le 09/12/2019

Consultation publique RTE

Proposition de modification des règles du mécanisme de capacité
Modification de la contribution des Frontières pour les Années de livraison 2021 et 2022

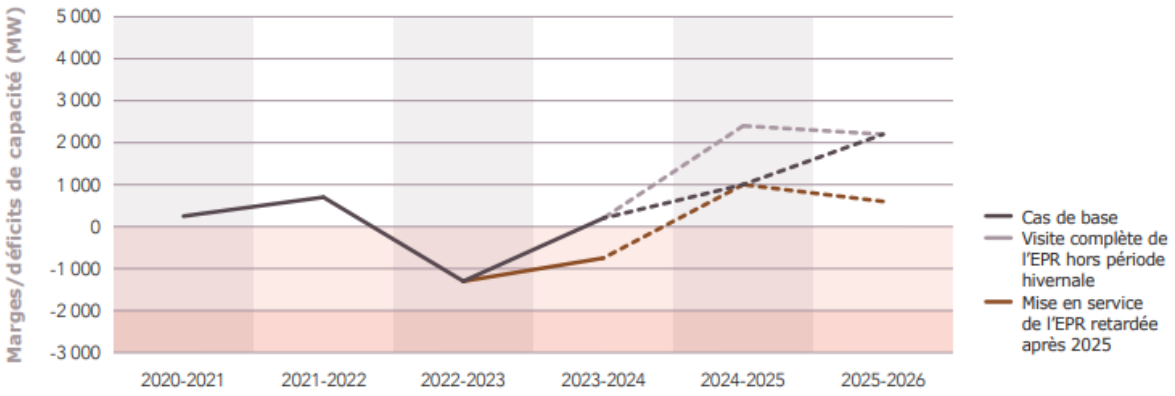
Ces évolutions sont à mettre en regard des niveaux de marge du système électrique sur les années à venir, telles qu'affichées dans le dernier bilan prévisionnel[1] :

Il en ressort que le critère de sécurité d'approvisionnement ne serait pas respecté :

- sans prise en compte des interconnexions, et donc que la France n'est pas, à la pointe de consommation, autonome dans sa sécurité d'approvisionnement en électricité,
- sans mise à jour des contributions des interconnexions, a minima jusqu'en 2024.
